## 積丹半島北西沖に仮定した活断層による地震動評価

### 審査状況の概要

## 地震による防潮堤設置地盤の液状化の影響評価

## 津波により防波堤が損傷した場合の発電所設備への影響評価

(X線CT画像・小断層上端付近 [左：解釈線なし 右：解釈線あり])

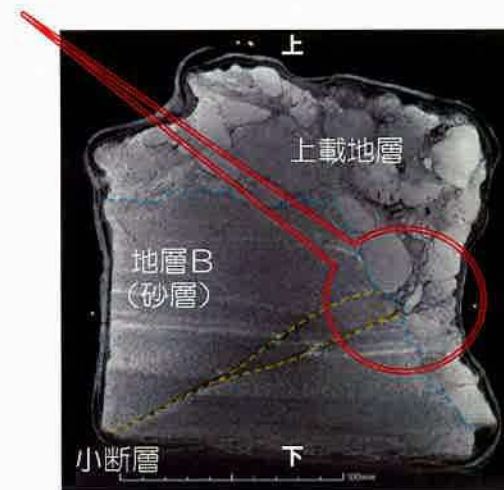
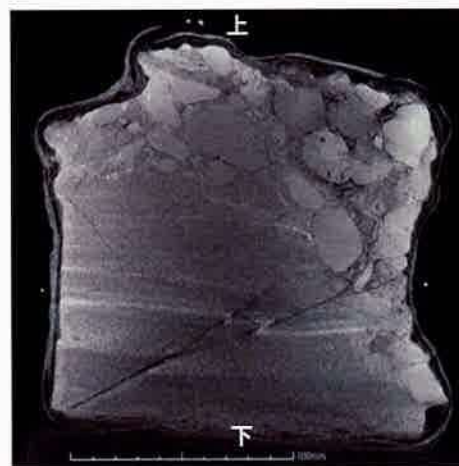
提示しているX線CT画像だけでは、小断層の変位・変形が上載地層の基底面直下で止まっているとの評価が難しい部分があるため、評価に資するデータを拡充すること (規制委員会コメント 2020年4月16日 審査会合)

小断層が上載地層の基底面直下まで変位・変形を与えていることを確認 (当社説明 2019年11月7日 審査会合)

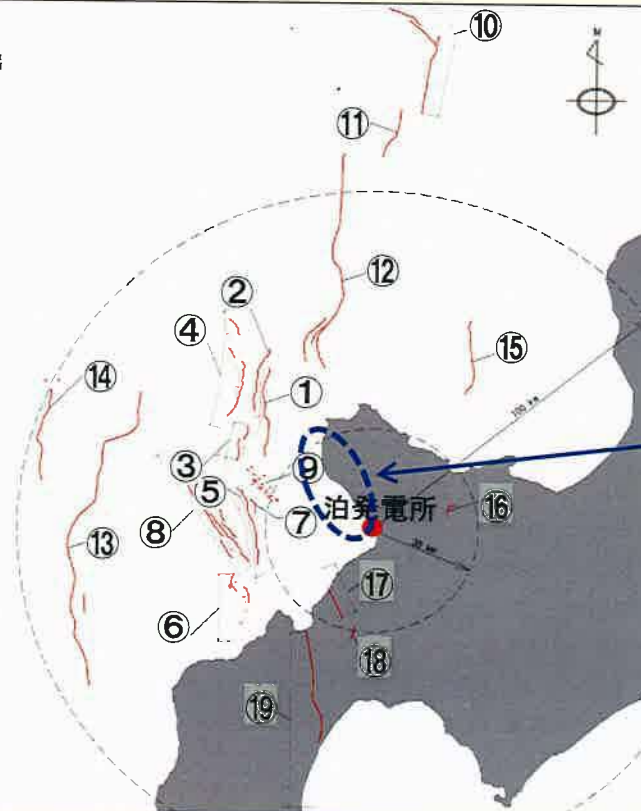
✓ 積丹半島西岸には、潮間帯※よりも標高の高い海岸地形が分布しており、活断層による地震によって隆起したことにより高い位置になった可能性があるのではないか。

✓地震動評価においては、断層の方向などについて、より安全側の評価となるように検討すること。

○発電所の安全性をより一層高める観点から、積丹半島北西沖に活断層を仮定することとし、その断層による地震の揺れを考慮する※<sup>2</sup>。

※2 地震動評価においては、上記位置に長さ約22.6kmの断層を設定することで検討中。

⇒現在、断層の方向など、様々な条件における地震の揺れを検討しており、審査会合などにおいて検討結果を説明していく。

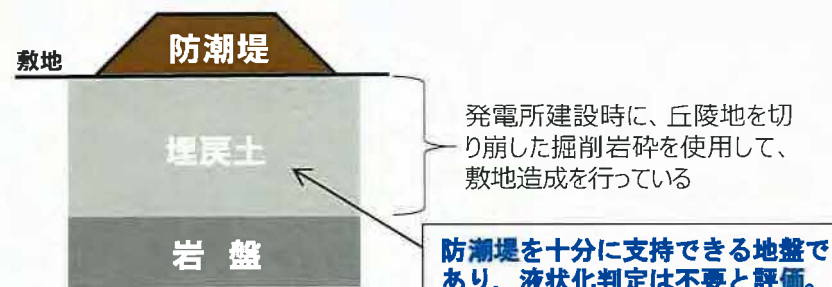
- ✓防潮堤設置地盤の評価では、埋戻土の性状のばらつきや層厚などを踏まえて、液状化の検討を行うこと。
- ✓埋戻土について、液状化などの被害の実例を踏まえ検討すること。

- 発電所の安全性をより一層高める観点から、防潮堤を岩着支持構造(堅固な岩盤の上に構造物を支持させる形式)による防潮壁に設計変更する。
- 防潮壁の設計にあたっては、埋戻土(周辺地盤)の液状化に関する性状を評価し、津波から発電所を守る機能が失われないように設計検討中。
